使用済燃料乾式キャスク仮保管設備への輸送貯蔵 兼用キャスクB増設に伴う実施計画の変更について

2020年 8月 28日

東京電力ホールディングス株式会社

1. 輸送貯蔵兼用キャスクB増設に伴う実施計画の変更概要

<キャスク増設>

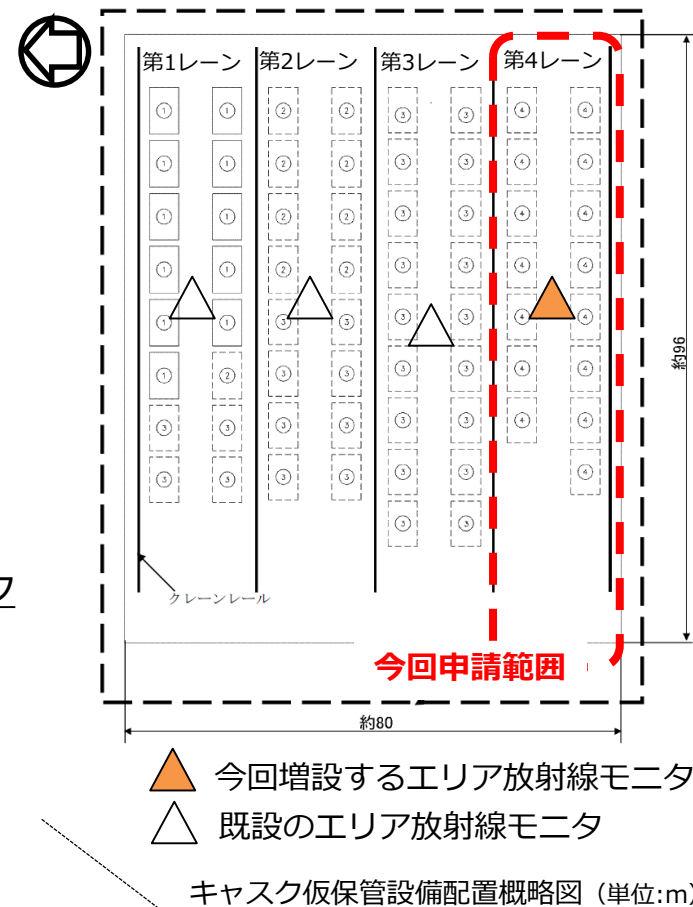
3号機終了以降の使用済燃料プールからの燃料取出しに備え、共用プールの空き容量確保を進めるため、使用済燃料乾式キャスク仮保管設備に輸送貯蔵兼用キャスクBを15基増設及び15基増設に伴いエリア放射線モニタを1基増設する実施計画の変更を実施する。

キャスク基数
乾式貯蔵キャスク（中型）	既設置	12
乾式貯蔵キャスク（大型）	既設置	8
輸送貯蔵兼用キャスクB	既設置	17
	前回認可	13
	今回申請※	15
合計		50→65

第4レーンの南側クレーンレールに他と同設計のレール（レール固定等を含む）を追設する。
 ※前回認可分と同一設計のキャスク

エリア放射線モニタは、コンクリートモジュール及びキャスクによる遮へいの影響を受けない各レーンのキャスク配置の中央部に配置する。

図1-1 監視装置の概要

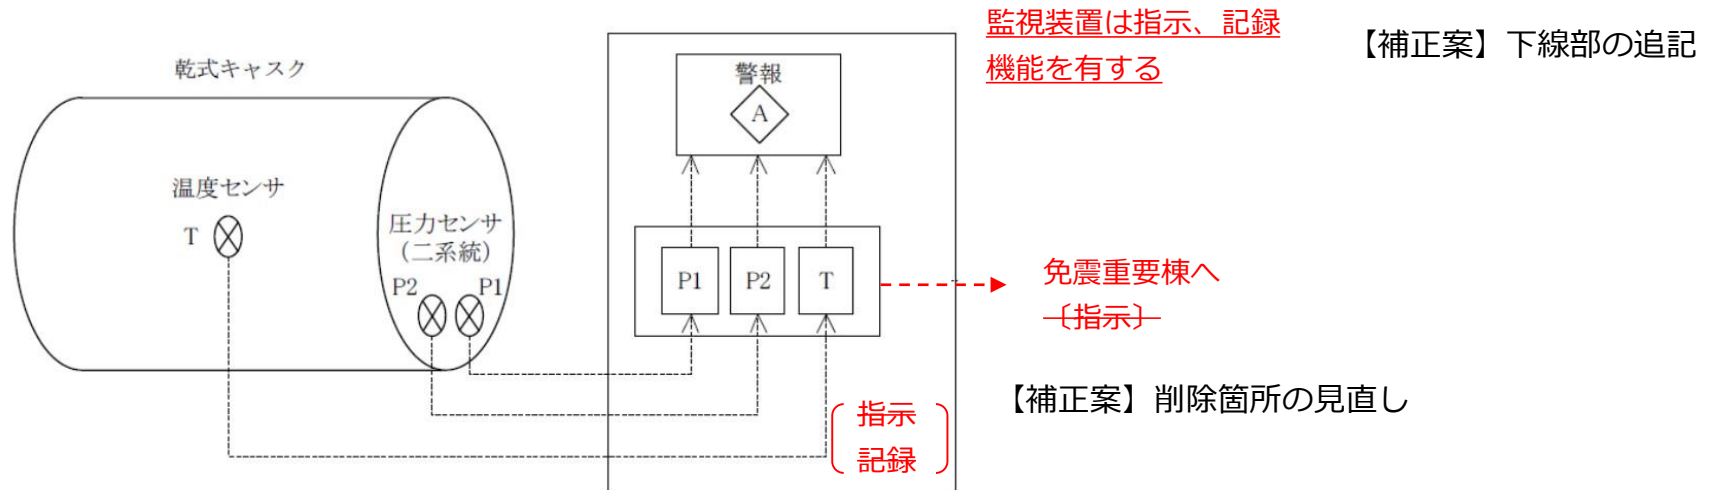
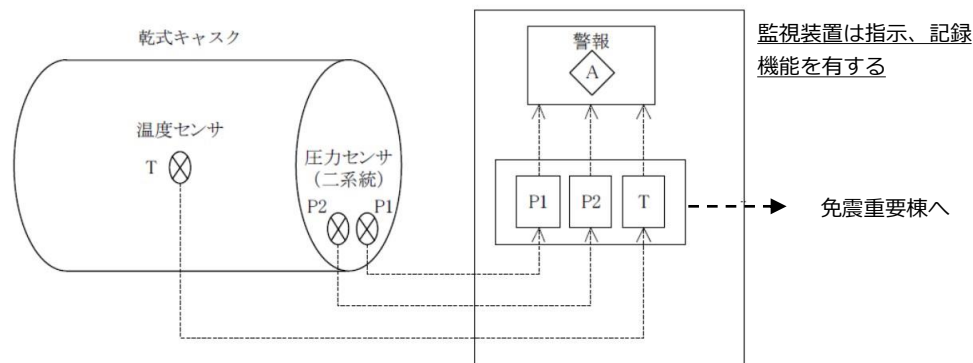
監視装置については、今後機器改廃に伴う設備更新を計画している。現状の設備構成方法を限定する記載の表現については、要求される機能や主要な構成を変更しない範囲において、一般的な表現に変更する。

- ・「監視装置は指示、記録機能を有する」を追記：本文記載に合わせて追記
- ・「現場の(指示記録)」を削除：上記追記により機能変更はないが、記録場所を限定しない記載へ見直す

二重蓋間圧力及び表面温度の監視 (図1-1)

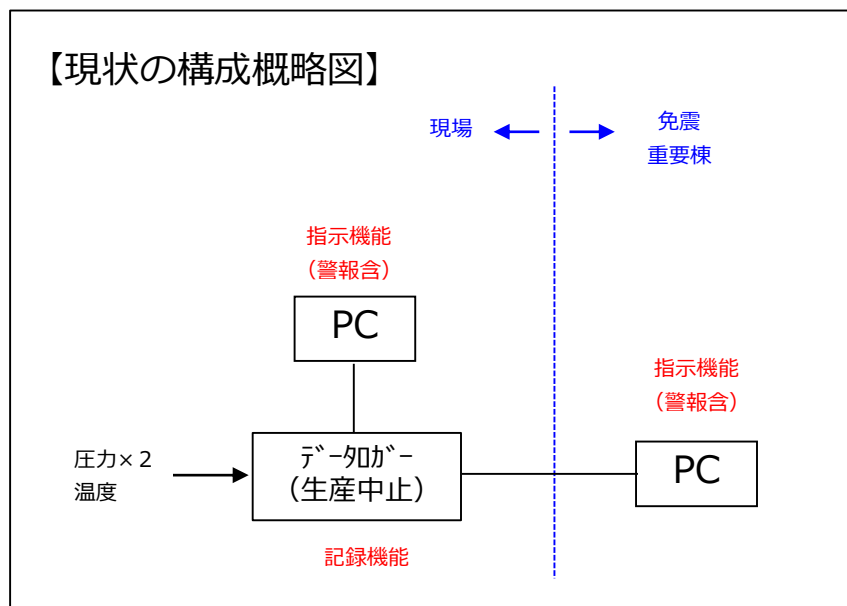
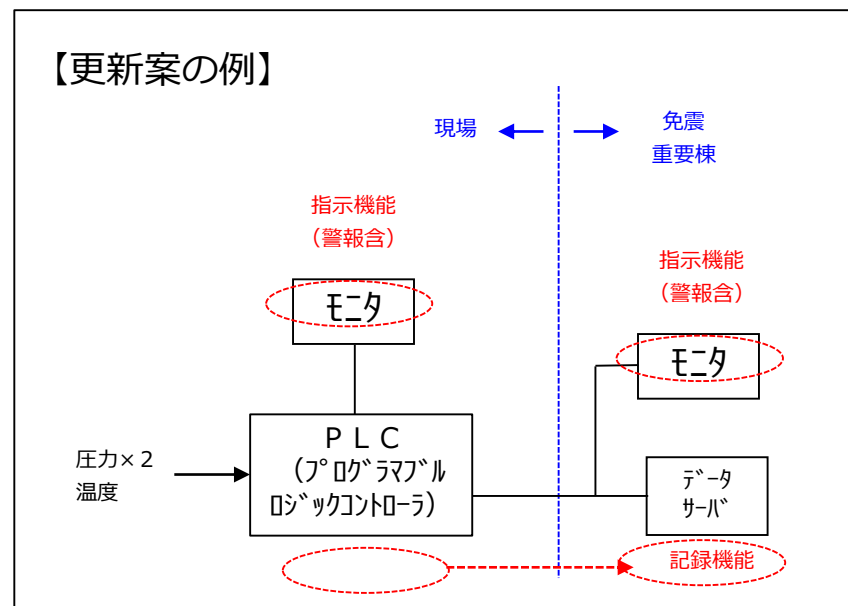
監視装置については、今後機器改廃に伴う設備更新を計画している。具体的な更新の方法は今後検討となるが、要求仕様や主要構成は変更しないものの、設備限定を避けるため、今回の実施計画変更申請にて監視機器や記録場所の記載を一般化する。

キャスク仮保管設備配置概略図（単位:m）

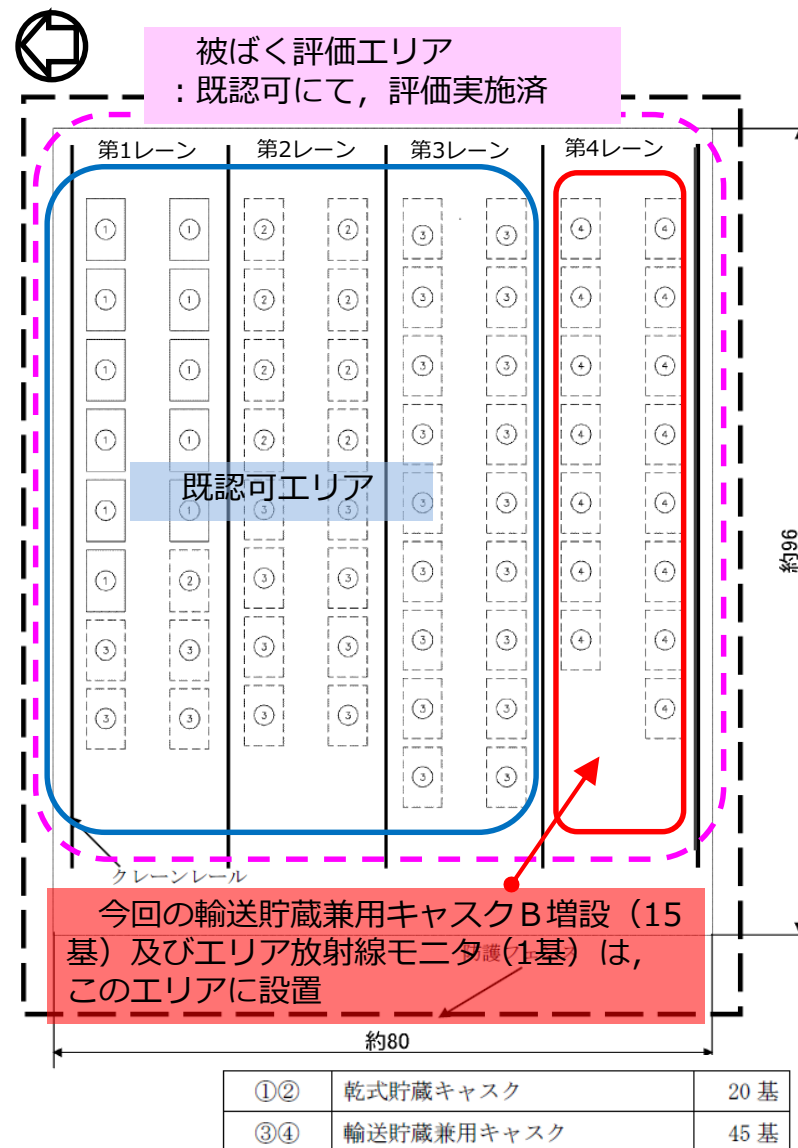
今回増設するエリアのキャスクを含んだ65基（乾式貯蔵キャスク:20基，輸送貯蔵兼用キャスクA:45基）で敷地境界線量を評価※していること，及び今回の増設に伴い線量評価のインプットとなるキャスクタイプや収納燃料の条件も変わらないことから，敷地境界線量評価に追加的な影響はない。

※今回申請する輸送貯蔵兼用キャスクBは，評価で用いた輸送貯蔵兼用キャスクAに包含される結果であることから，今回申請に伴う敷地境界線量評価への影響はない。

適用対象継手場所

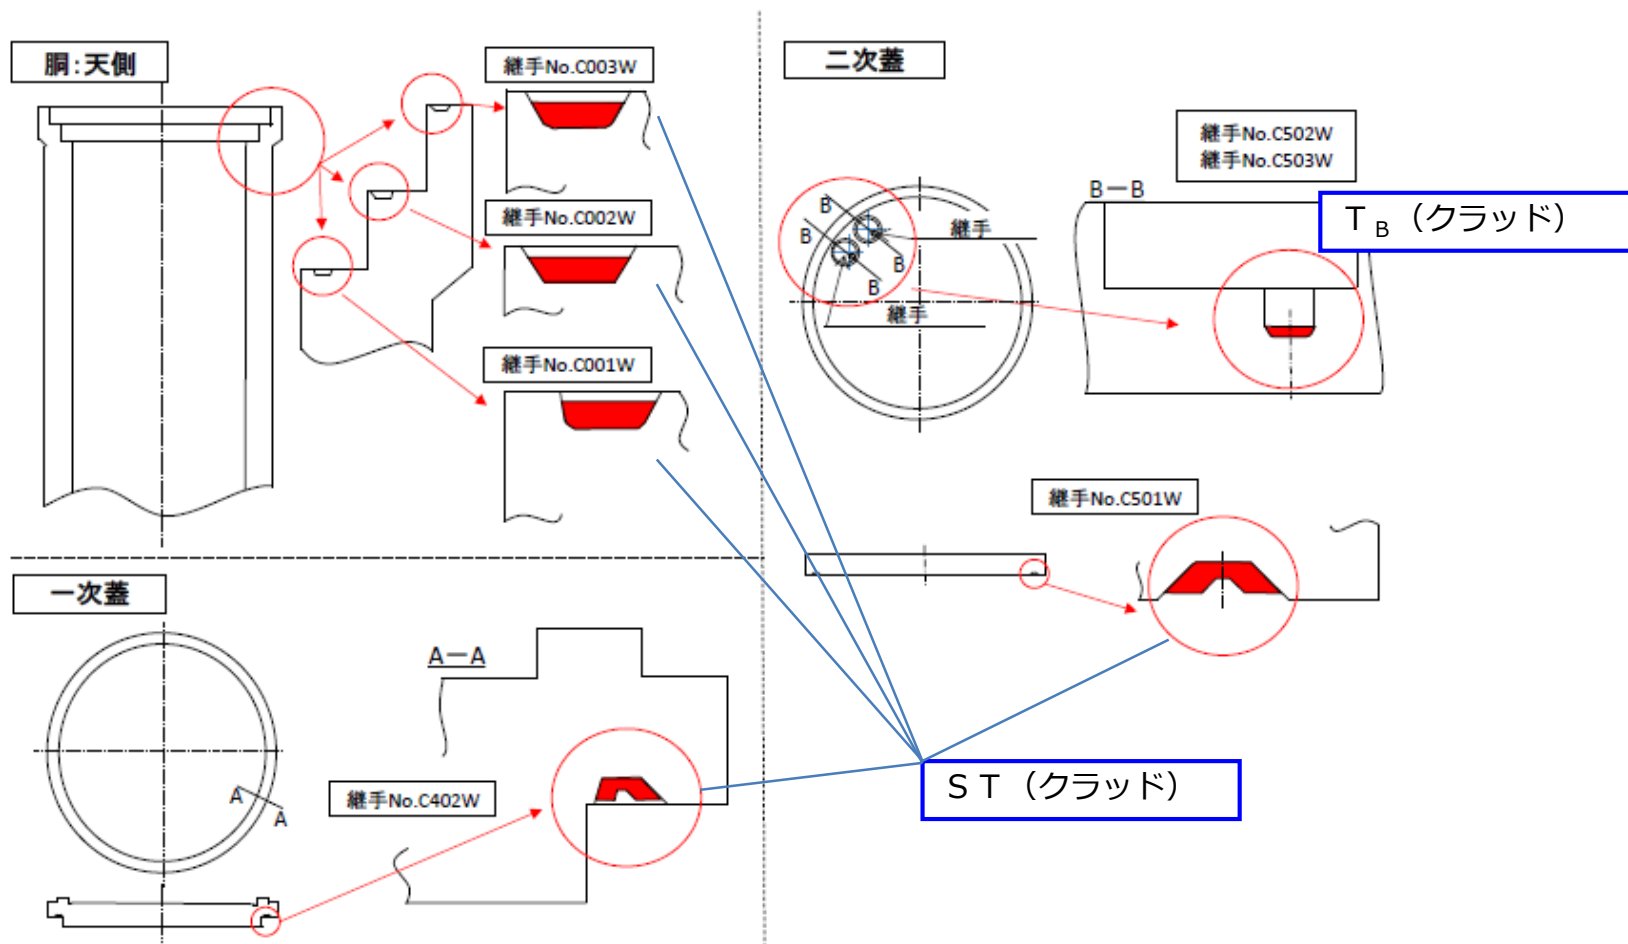
下表の通り、今回の申請で乾式キャスクの溶接施工法を追加するが、いずれの溶接施工法も使用済燃料貯蔵施設に係る溶接の方法について「核原料物質、核燃料物質及び原子炉の規制に関する法律」に基づき認可された溶接施工法である。

また、今回新たに追加する溶接施工法を適用する対象継手は以下の通りである。

適用対象継手	溶接施工法 変更前	溶接施工法 変更後
クラッド溶接部 ・胴内 C001W~C003W ・一次蓋 C402W ・二次蓋 C501W	ST306 【(ST (クラッド) + T _B (クラッド))】	S307 【ST (クラッド)】
モニタリングポート取付部 ・二次蓋 C502W・C503W	ST307 【(ST (クラッド) + T _B (クラッド))】	T303 【T _B (クラッド)】

輸送貯蔵兼用キャスクB緩衝体取付状態での密封監視装置取り付け状況

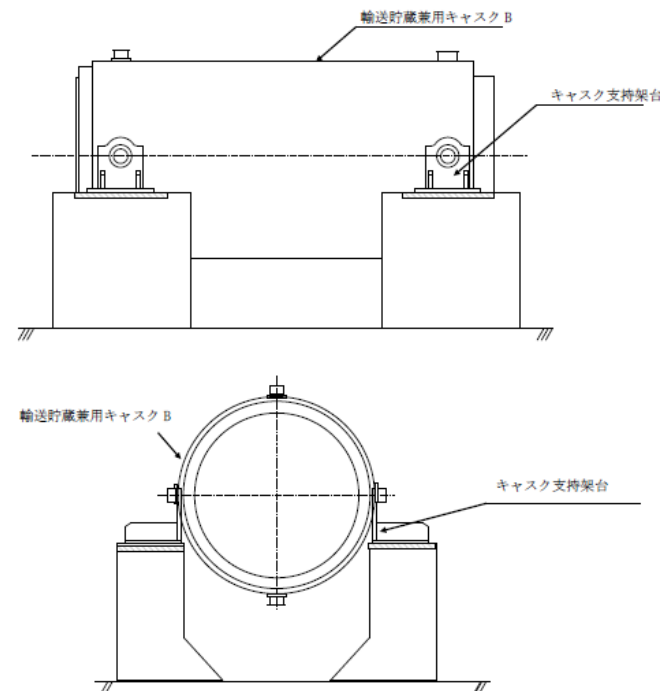
- 長期保管時には蓋間圧力の常時監視が必要
- 緩衝体が木材であり，輸送荷姿での長期保管において緩衝体の機能維持が困難
 - ⇒ 輸送貯蔵兼用キャスクの輸送荷姿での貯蔵には，蓋間圧力の常時監視の為の設計変更，緩衝体の長期健全性の為の設計変更・試験等，数年単位で期間を要する。

今回増設は，今後の燃料取り出し計画を踏まえ，従来同様（キャスク支持架台+コンクリートモジュール）の貯蔵方法とする。
